Mission régionale d'autorité environnementale

OCCITANIE

**Avis de la mission régionale d'autorité environnementale  
de la région Occitanie sur le projet  
de révision allégée du plan local d'urbanisme de la commune de  
Villegly-en-Minervois (11)**

n° saisine 2017-5764  
n° MRAe 2018AO18

*Secteur d'étude englobant la future zone Npv, issu du rapport de présentation*

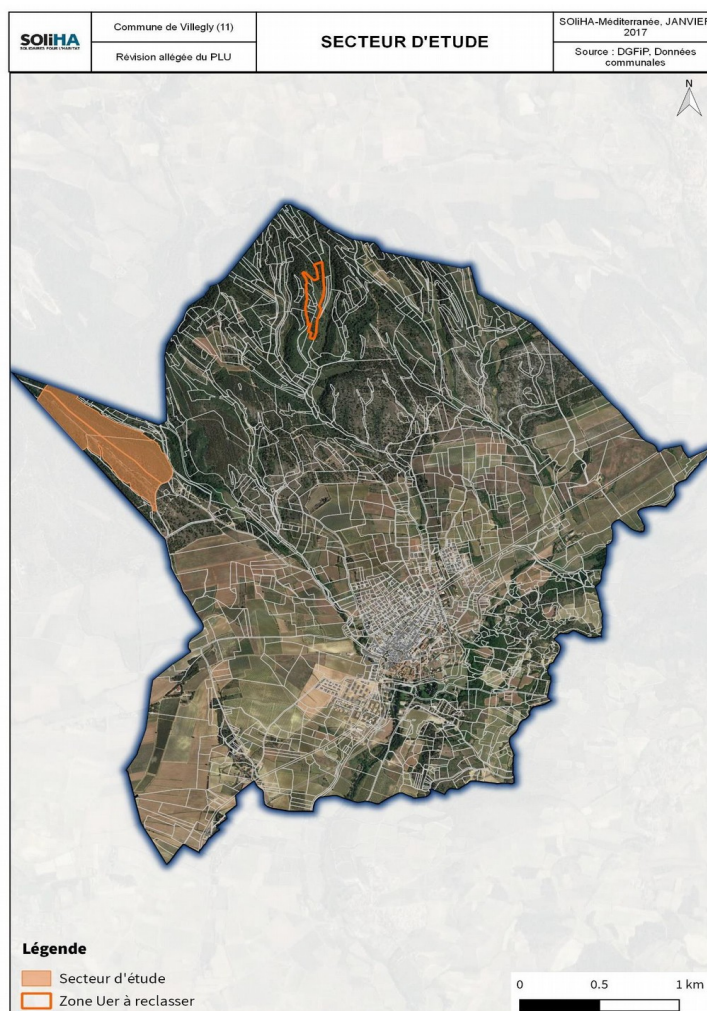
Le rapport de présentation s'appuie partiellement sur des extraits d'un projet d'état initial de l'environnement, joint en annexe, qui fait référence à une zone de projet, plus large que la zone Npv effectivement retenue. Cela nuit fortement à la compréhension de la démarche. La pièce « impacts et mesures » compile des analyses peu précises qui s'attachent exclusivement au projet de parc photovoltaïque, sans expliquer en quoi la révision allégée contribue à préserver les sensibilités environnementales identifiées.

**Elle recommande d'améliorer les illustrations en veillant à la cohérence des périmètres de projet à représenter. Elle recommande également de compléter le rapport de présentation en présentant les éléments pertinents du PLU approuvé.**
